<b>Straßenbauverwaltung Baden-Württemberg</b> Straße: B 292 Nächster Ort: Sinsheim		Unterlage 6 Blatt 2a	
<b>AUSBAU DER B 292          PLANFREIER ANSCHLUSS DER          K 4281 BEI SINSHEIM          PLANFESTSTELLUNG</b> <b>Deckblatt zu Unterlage 6 Blatt Nr. 2</b>		bearbeitet	Datum
		geprüft	Name
		<b>AUSBAUQUERSCHNITT          B 292, WECHSELSTELLE          STATION 0+550, 0+725 A 400</b> Maßstab 1 : 50	
Aufgestellt: Karlsruhe, den 28.11.2013 Regierungspräsidium Karlsruhe Abt. 4 Straßenwesen und Verkehr Ref. 44 Straßenplanung  gez. Barth, OBR

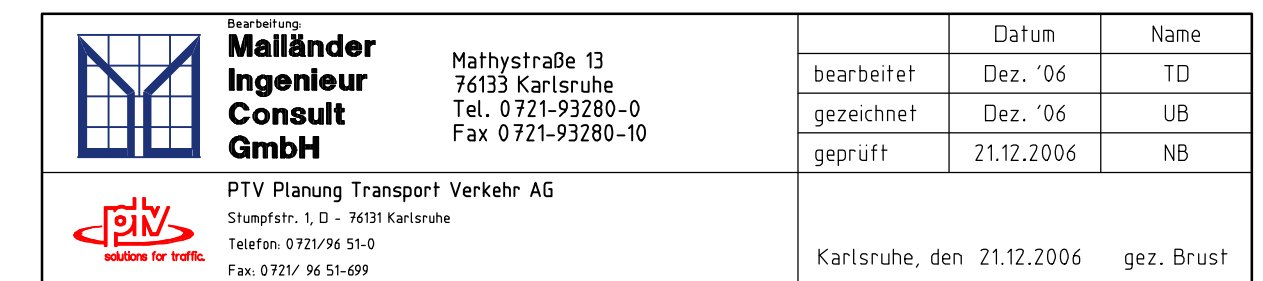
Nr.	Art der Änderung	Datum	Name
a	Änderung Entwässerungskonzept, Anpassung Knotenpunkt, Wegfall G+R neben K 4/281	28.11.2013	CB
